[REDACTED] | [REDACTED]@cittanova.nl>
Van: Cittanova | [REDACTED]@cittanova.nl>
Verzonden: woensdag 16 maart 2022 15:30
Aan: [REDACTED] [REDACTED] [REDACTED] [REDACTED]
Onderwerp: mogelijke oplossingen

Dit zou één van de suggestie modellen kunnen zijn.
Wel vervelend voor [REDACTED] [REDACTED] omdat hij zijn bouwplan moet aanpassen.

Model 1

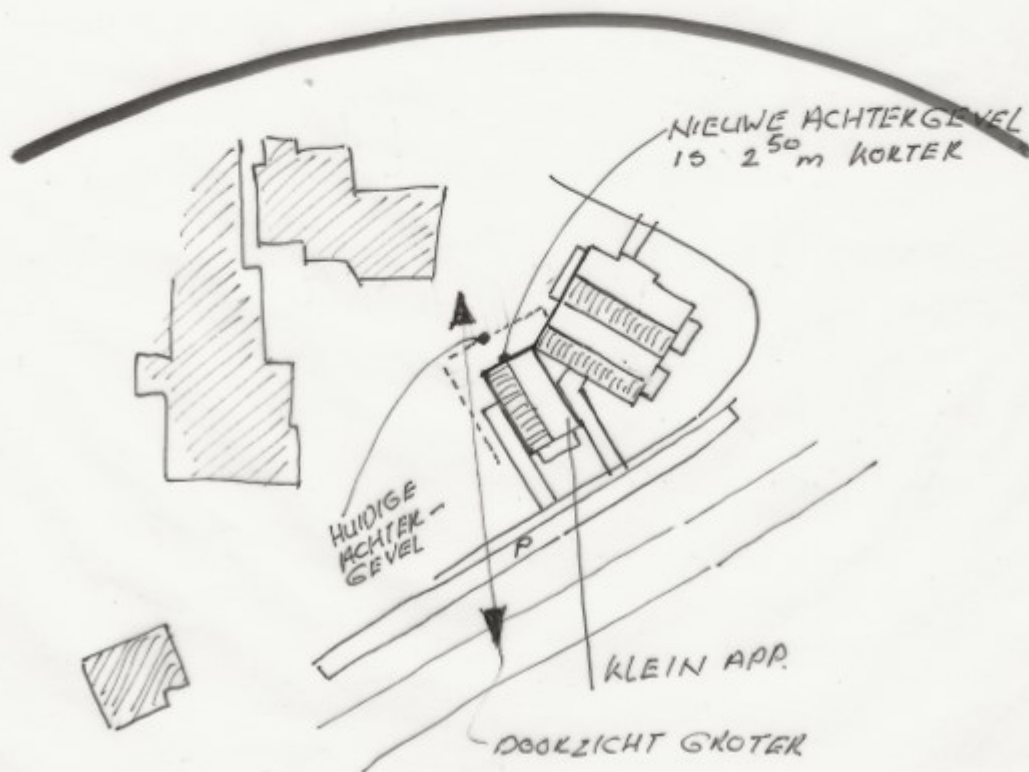
- De achtergevel wordt 3.00 m naar achteren geplaatst. In het dwars geplaatse blok kunnen dan 2 kleinere appartementen of 1 woning ontwikkeld worden

Model 2

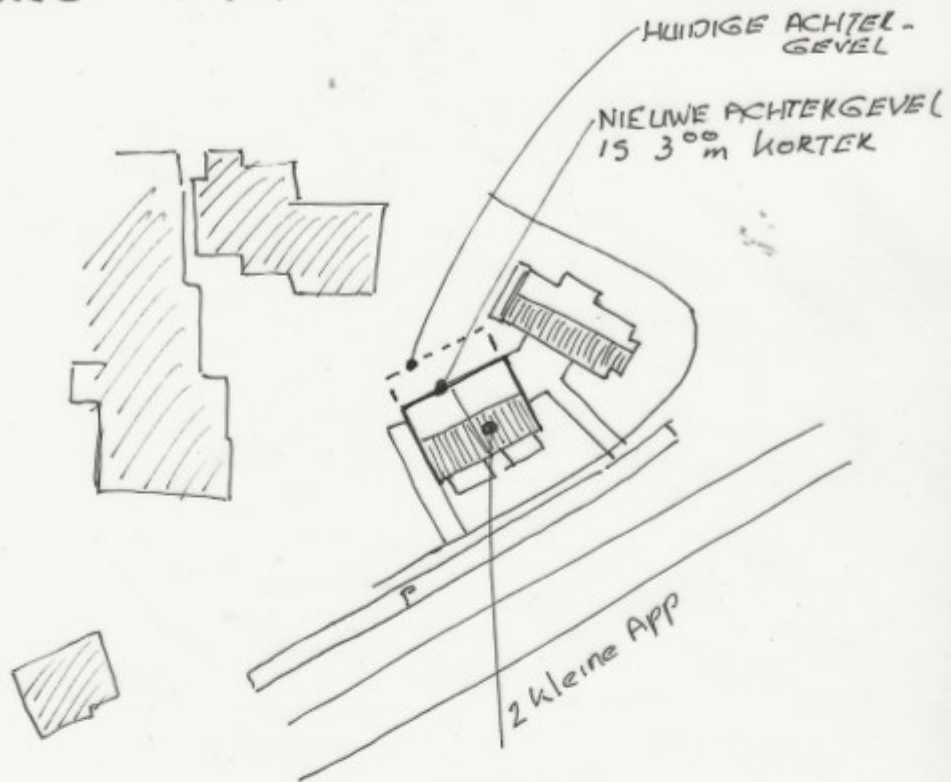
- Het hoekhuis moet wel een nieuwe ontsluiting krijgen
- De achtergevel van de kleinere woning ligt circa 2,50 m naar achteren maar aan de zijkant ontstaat er ook meer ruimte naast het perceel [REDACTED]
